## 产品系列：变色阀（CCV 阀）

受影响型号：CCV-403-SS（金色端盖），CCV-503-SS（蓝色端盖）

Carlisle Fluid Technologies 发现了一个生产问题，需要通知我们的客户。

图 1

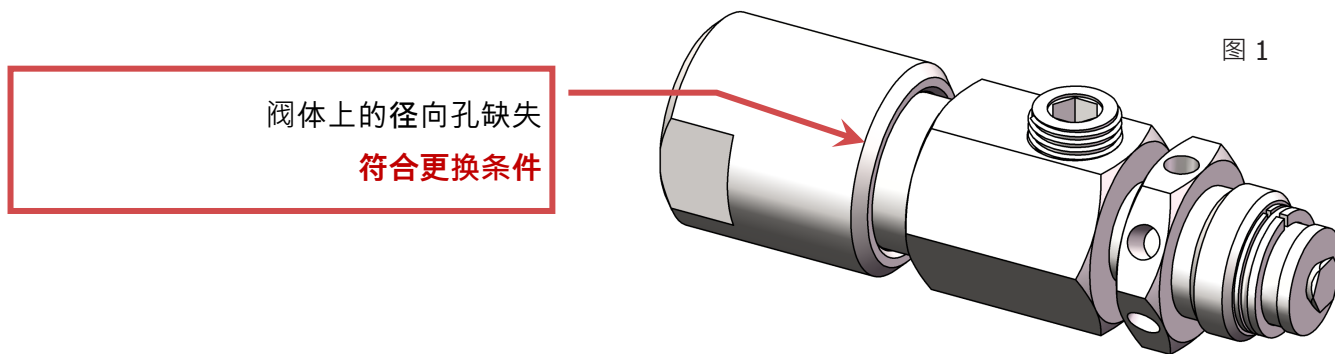
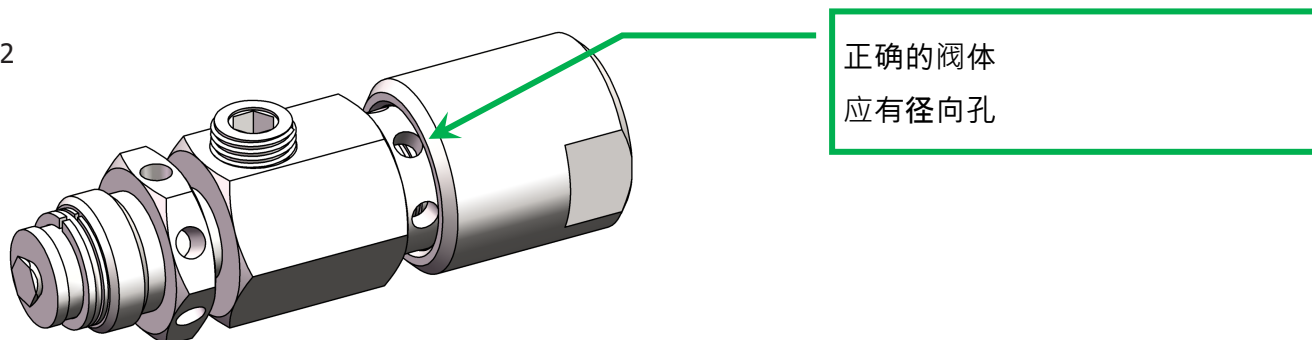
受影响的是阀体上缺少径向孔的 CCV 阀，如图 1 所示。径向孔应位于阀体中，如图 2 所示。

在没有径向孔的情况下使变色阀连接在管路中可能会影响阀门的性能，并且（尽管不太可能）存在潜在的安全问题。阀杆移动可能迟滞，或者不能如预期的那样回位。在没有径向孔的情况下操作可能会影响整个系统的最佳性能。

联系 Carlisle Fluid Technologies 更换阀门，将免费提供 RMA（退货授权）。
